**Formularul pentru prezentarea soluțiilor de rezolvare a problemelor  
semnalate de publicul interesat  
Cariera Jilt Nord**

**Asociația Bankwatch România**

FLUX TEHNOLOGIC CARIERA JILT NORD - PRELIMINAR - 2015

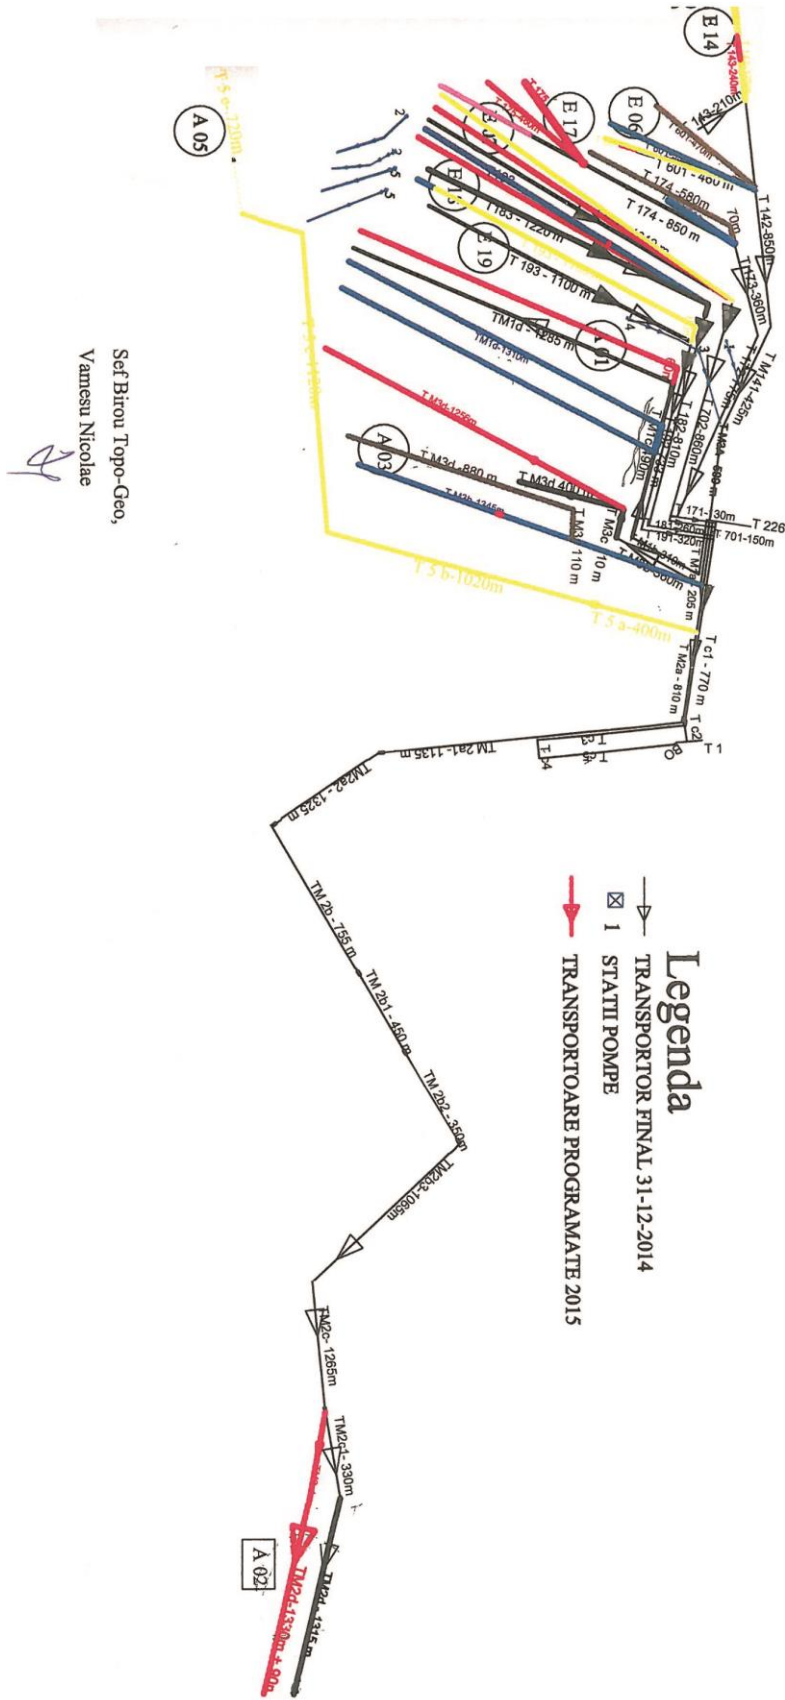
Care este traseul benzilor transportoare pentru cele 2 cariere in parte?

Care este distanta acestora fata de locuinte umane? Dar fata de paduri?

**Traseul benzilor transportoare** este prezentat in anexa grafica nr. 6., la Raportul la studiu de impact si schemele de flux anexate in continuare.

Masa minieră excavată în fronturile de lucru ale carierei este deversată pe benzile de front. În nodul de distribuție (amplasat in vestul incintei miniere la 950 m de zona locuita Bradet), deversarea maselor miniere evacuate de pe treptele de lucru se face prin intermediul unor utilaje de distribuție. Aceste utilaje sunt poziționate astfel încât să deverseze fie pe unul din transportoarele din circuitele de transport steril la halda, fie pe transportorul din circuitul de transport cărbune la depozit.

Treapta I si II (355-380, 380-400) E 1400-14 lucreaza in partea superioara a Dealului Cerchez cu depunerea masei miniere pe transportoarele T143-T142-T141-TM3A-nod de distributie-TM1a-TM2b-TM3c-TM3d- A03 halda interioara.

Treapta III - IV (300-355, 303-330) E 1400-06 va lucra in doua trepte cu depunerea masei miniere pe transportoarele T601-T142-T141-TM3A-nod de distributie-TM1a-TM2b-TM3c-TM3d- A03 halda interioara.

Treapta V (280-303) E 1400-17 excaveaza in steril si carbune cu depunerea masei miniere pe transportoarele T174-T172-T171-nod de distributie unde sterilul este distribuit pe transportoarele TM1a-TM2a-TM2a1-TM2a2-TM2b-TM2b1-TM2b2-TM2b3-TM2c-TM2c1-TM2d-A02 halda exterioara Bohorelu, iar carbunele in depozit pe magistrala de carbune TMC1-TMC2.

Treapta VI (252-280) E 1400-07 excaveaza in steril si carbune cu depunerea masei miniere pe transportoarele T703-T702-T701-nod de distributie unde sterilul este distribuit pe transportoarele TM1a- TM2a – TM2a1-TM2a2-TM2b-TM2b1-TM2b2-TM2b3-TM2c-TM2c1-TM2d-A02 halda exterioara Bohorelu, iar carbunele in depozit pe magistrala de carbune TMC1-TMC2.

Treapta VII (224-252) E 1400-18 excaveaza in steril si carbune cu depunerea masei miniere pe transportoarele T183-T182-T181-nod de distributie unde sterilul este distribuit pe transportoarele TM1a-TM1c-TM1d

Treapta VIII (200-224) E 1400-19 excaveaza in steril si carbune cu depunerea masei miniere pe transportoarele T193-T192-T191-nod de distributie unde sterilul este distribuit pe transportoarele TM1a-TM1c-TM1d A01 halda interioara, iar carbunele in depozit pe magistrala de carbune TMC1-TMC2.
